改善箇所説明図

運転席側ステップ部

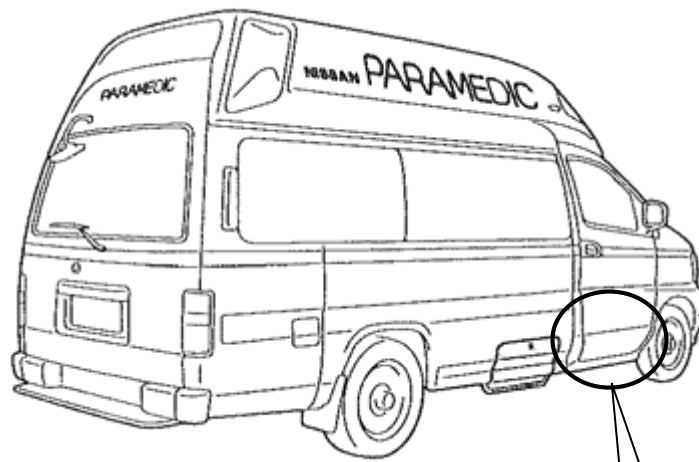
基準不適合発生箇所

緊急用自動車において、運転席側ステップ内に配索されているハーネスの防水処理が不適切なため、靴底等に着した雪などにより車室内に入った水がステップ部に流れてハーネスの保護カバー内に溜まり、浸水した当該ハーネスのジョイント部が腐食して断線することがある。そのため、そのまま使用を続けると、最悪の場合、エンジンが始動できなくなるおそれがある。

改善の内容

全車両、当該ハーネスに防水処理を行なう。また、ジョイント部を点検し、錆が認められるものはジョイント部を新品と交換する。
